VERSLAG NR

GEN/10/14262807/00/NL/000

## Periodieke inspectie op locatie

Residentie West End, Koning Ridderdijk 29-30, 8434 Middelkerke

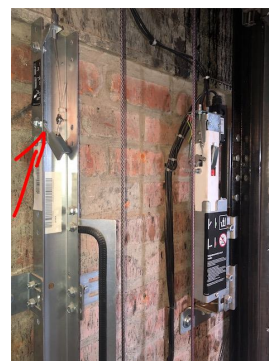
- Veiligheidsvoorziening put (SAM) reset te verbeteren. (rappel: 1)

Machinekamer 1/2 -> Veilige toegang tot de machinekamer:

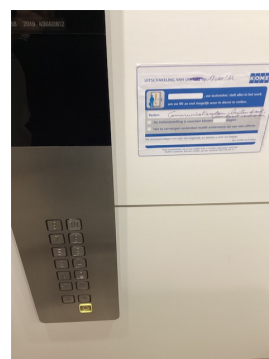
- Veilige toegang tot de machinekamer: het sleutelkastje is beschadigd, te verhelpen.
